## Dodatek č. 2

ke smlouvě o dílo na zhotovení stavby „Rekonstrukce ulice Před Branou Uh. Hradiště - Jarošov“ uzavřené dne 13. 8. 2018 ve smyslu ustanovení §2586 a násl. zákona č. 89/2012 Sb., občanský zákoník, v platném znění mezi následujícími smluvními stranami:

## Změnový list č.1

**Akce: „Rekonstrukce ulice Před Branou Uh. Hradiště - Jarošov“**  
**Zápis o změně - Sanace pláně komunikace**

**4.1. Schéma sanace pláňe a skladby komunikace**

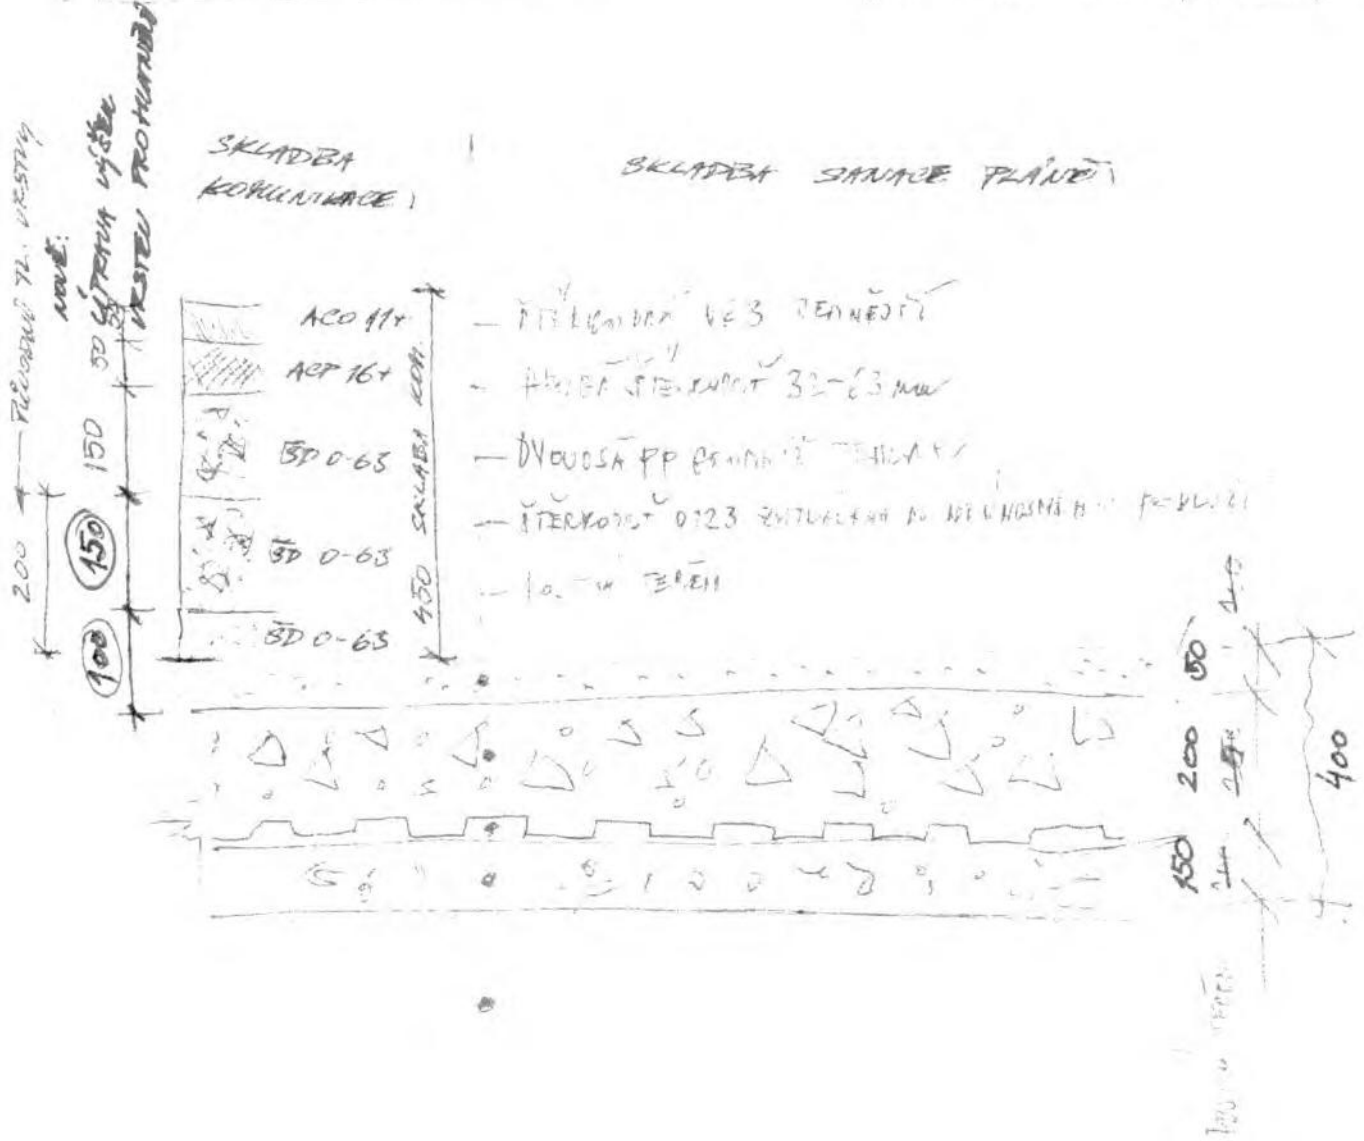
Před zahájením prací na rekonstrukci komunikace byly dne 28.2.2019 provedeny statické zatěžovací zkoušky na zemní pláni. Při změření modulu přetvárnosti podloží na 2 místech původní zeminy byly naměřeno 25,8 a 26,6 MPa, což neodpovídá požadované hodnotě dle PD TZN. 45 MPa.

Následně bylo dohodnuto provést na vzorku zkušební sanaci pláně (v souladu s PD) – sejmutí náhrada další vrstvy tzn. 25 cm kamenivem 63-125. Poté na upravené pláni proběhla dne 6.3. 2019 další statická zatěžovací zkouška s výsledkem 29,5 MPa.

Investor zahájil jednání o úpravě návrhu konstrukce komunikace s cílem dosáhnout co nejvyšších hodnot únosnosti pláně. Na základě konzultací a projednání rozhodl investor o následujícím řešení skladby komunikace (zákres viz příloha zápisu):

Z tohoto důvodu navrhl projektant provést sanaci zemní pláně, která spočívá v odkopání další vrstvy zeminy tl. 400 mm a v jejím nahrazení vrstvami kameniva (štěrkodrtě) s přidáním geomříže. Podrobný popis vrstev viz. Příloha č. 1 zápis o změně sanace komunikace.

| - asfaltový beton ACO 11+            | 50 mm   |
| - nátěr kationaktivní emulzí PS, EK  | 1,00 mm |
| - asfaltový beton ACP 16+            | 50 mm   |
| - spojovací asfaltový postřík PS, EK | 1,00 mm |
| - štěrkokodr' 0-63 ŠD                | 150 mm  |
| - štěrkokodr' 0-63 ŠD                | 150 mm  |
| - štěrkokodr' 0-63 ŠD                | 100 mm  |
| - štěrkokodr' 32-63 ŠD               | 200 mm  |
| - dvouosá geomříž TENSAR             |         |
| - štěrkokodr' 0-125 ŠD               | 150 mm  |
| - rostlý terén                       |         |
